## DAKON deska elektronická KOMPAKT

87381017800

### Záměna ovládací elektroniky KOMPAKT / verze 63 za původní verzi 32, 32/A KOMPAKT elektronika verze CD.00630063

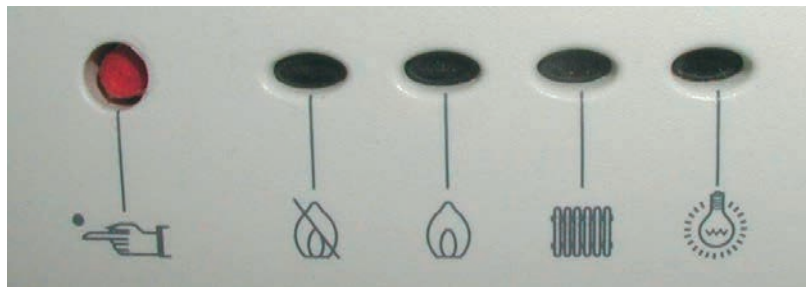
**Při výměně elektroniky...63 do kotlů, které mají přepínač vpravo k přepnutí provozu léto – zima (verze elektronik...32...32/A), je nutné provést tyto úkony:**

1. Demontujeme plastový kryt ovládacího panelu
2. Demontujeme opláštění kotle
3. Zespolu kotle odšroubujeme vlevo, vpravo a vzadu křížové šrouby krytu ovládací elektroniky a usadíme ji do servisní polohy.
4. Odstraníme konektory z ovládací elektroniky
5. Vpravo nahoře odšroubujeme křížový šroub, zatlačením na hřídelky potenciometru zevnitř vytáhneme obě hřídelky a vyjmeme elektroniku
6. Instalujeme ovládací elektroniku verze CD.00630063 a neosazujeme již konektor A7 vodičem z přepínače léto – zima. Vodič demontujeme i z přepínače a nebudeme používat.
7. Zapojíme konektory do původního umístění.
8. Zpětně provedeme montáž ovládacího panelu elektroniky, montáž opláštění a plastového krytu
9. Vysvětlíme uživateli kotle změnu v ovládní kotle – letní provoz není ovládaný na přepínači, ale stažením kotlového termostatu na minimum – autodiagnostiku poruch
